**Extension d'une centrale photovoltaïque au sol
dans la ZAC « Montane 3 » sur les Communes
de Saint-Priest-de-Gimel et de Corrèze (19)**

Avis de l'Autorité environnementale
(article L122-1 et suivants du Code de l'environnement)

Avis 2017 – 4870

Situation du projet : en bleu le parc photovoltaïque initial (Corrèze tranche Nord / Saint-Priest-de-Gimel tranche Sud), en violet le projet d'extension en 3 zones (source dossier).

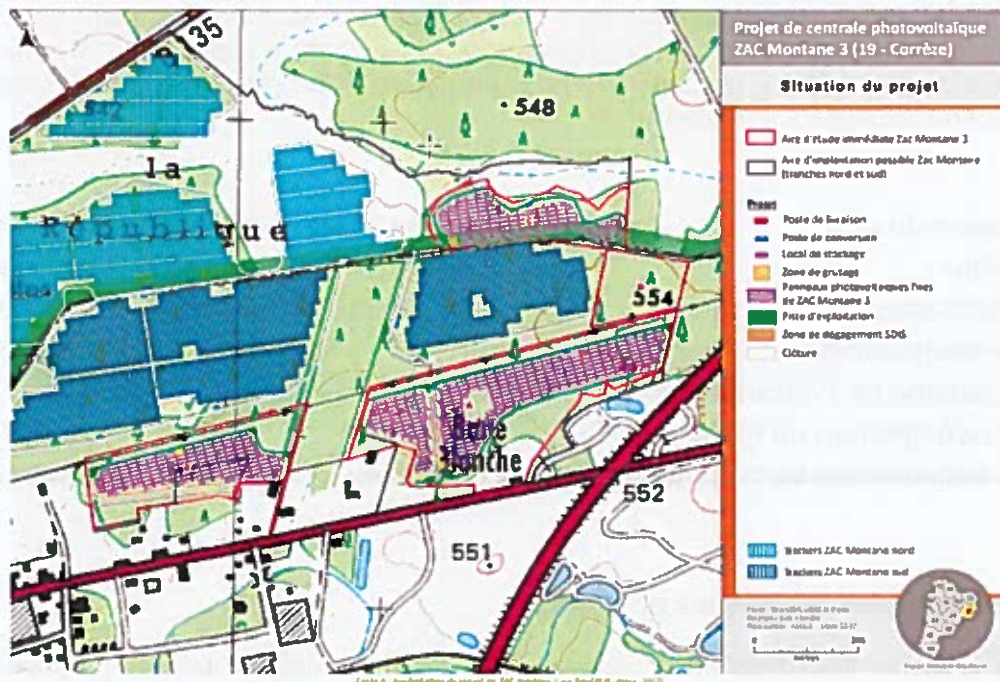
Le raccordement de la centrale de ZAC "Montane 3" est projeté sur le poste source d'Eyrein situé à 1 km à l'est du site. Concernant le choix final du tracé de raccordement au réseau qui incombe au gestionnaire de réseau, l'Autorité environnementale note que l'état initial des zones potentiellement concernées par le raccordement et l'analyse des impacts associés ne sont pas présentés.
